<b>PROJEKTE ZUR EMISSIONSVERMINDERUNG IM INLAND VERIFIZIERUNGSBERICHT</b>
---

<b>Effektiver Klimaschutz durch Vermeidung und Zerstörung von Methan auf der Deponie Sass Grand in Bever</b>	
--	--

Dokumentversion	1
Datum	17.06.2015

**A2 CHECKLISTE DER VERIFIZIERUNG  
PROJEKTE ZUR EMISSIONSVERMINDERUNG IM INLAND  
CHECKLISTE ZUR VERIFIZIERUNG**

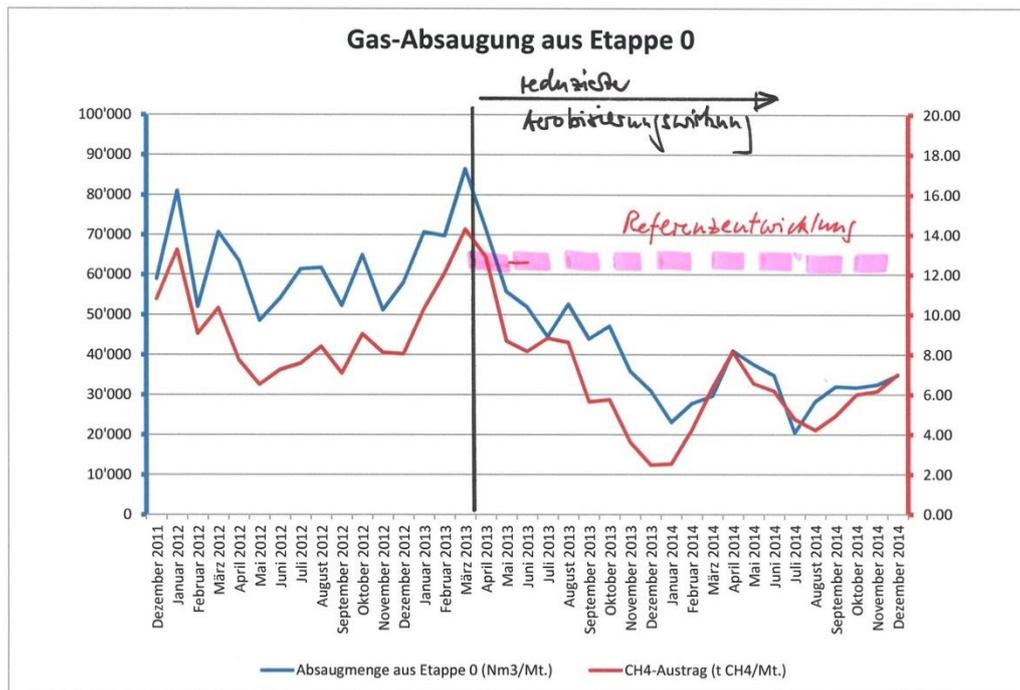
CR 5	Erledigt	X
4.3.3	Alle Annahmen für die Berechnung der Referenzentwicklung fließen korrekt in die Berechnung ein.	
<p>Frage Verifizierer Die hohen Methankonzentrationen im Aerobisierungsgas lassen darauf schliessen, dass die Aerobisierung nicht die erwünschte Wirkung erzielt. Dies wird auch im Kapitel 2.5 des Monitoringberichts thematisiert. Die erwähnten Quartalberichte (wir haben diese als „555.3B_Auswertung-Klima_2014.xlsx“ im Anhang 1 identifiziert, siehe CR1) zeigen bei den Pegeln D3, D7 und SP1 ein anderes Muster als bei den anderen Pegeln; trotzdem ist die CH<sub>4</sub> Konzentration über lange Perioden für eine funktionierende Aerobisierung deutlich zu hoch.</p> <p>Da eine funktionierende Aerobisierung in der Projektbeschreibung als Referenzszenario angegeben wird (die Konzentrationen lagen laut PDD vor dem Projektbeginn bei 3.4% bzw. 6.1%), sieht der Verifizierer die hohen Methankonzentrationen und die damit verbundenen hohen ausgewiesenen Emissionsreduktionen als problematisch an. Bitte begründen Sie nochmals, warum die hohen Methankonzentrationen mit dem Referenzszenario des Projekts kompatibel sind.</p>

<p>Antwort Gesuchsteller Wie im Projektantrag beschrieben, besteht die Projektaktivität darin, dass wenig CH<sub>4</sub>-haltiges Aerobisierungsgas mit dem Deponiegas aus Etappe 1 und 2 gemischt wird. Damit wird ermöglicht, dass das Mischgas über eine Schwachgasfackel verbrannt werden kann. Das Referenz-Szenario besteht darin, dass Aerobisierungsgas weiterhin durch den Biofilter in die Atmosphäre abgeleitet wird. Seit Mitte 2013 ist der CH<sub>4</sub>-Gehalt und die absaugbare Menge des Deponiegases aus Etappe 1 und 2 grösseren Schwankungen unterworfen. Der Grund dafür liegt im Wasserhaushalt dieser Deponie-Kompartimente. Hohe Wasserstände bzw. Wasserlinsen in diesen Kompartimenten sind grundsätzlich unerwünscht, da sie nebst der Verringerung der Gasproduktion auch den organischen Abbau hemmen. Seit anfangs 2014 laufen deshalb Abklärungen zur Evaluation möglicher Massnahmen. Im September 2014 wurden drei Bohrungen abgeteuft, um die Verhältnisse zu erkunden. In einem Bericht zuhanden des Deponiebetreibers vom Februar 2015 werden Massnahmen vorgeschlagen, um die Situation zu verbessern.</p> <p>Die begrenzte Verfügbarkeit von Deponiegas aus Etappe 1 und 2 hatte zur Folge, dass die Absaugrate aus Etappe 0 temporär reduziert werden musste. Damit konnte erreicht werden, dass sich der Methan-Anteil des aus Etappe 0 abgesaugten Gases erhöht und die Fackel weiterhin betrieben werden konnte. Die Konsequenzen auf die Absaugmenge und den CH<sub>4</sub>-Austrag sind aus dem nachfolgenden Diagramm ersichtlich:</p>

Mit der Reduktion der Absaugmenge aus Etappe 0 hat sich der CH<sub>4</sub>-Anteil im Gas erhöht, insgesamt wurde aber weniger Methan pro Monat abgesaugt und verbrannt. Die Detailzahlen sind aus folgender Zusammenstellung ersichtlich.

Die Referenzentwicklung ist die Entwicklung, wie sie ohne Fackelbetrieb abgelaufen wäre. Wie das Diagramm zeigt, wäre ab März 2013 ohne Fackelbetrieb mehr Methan abgesaugt und emittiert worden.

Fazit Verifizierer

Im Projektbeschrieb ist beschrieben, dass eine funktionierende Aerobisierung Methangehalte von rund 5% liefert. Die hohen beobachteten Methankonzentrationen entsprechen daher nicht einer funktionierenden Aerobisierung. Dies wurde in diesem CR, in mehreren Telefonaten und Anhang 3 besprochen.

Der Verifizierer unterstützt daher die Erläuterungen des Gesuchstellers. Dieses CR ist somit geschlossen.
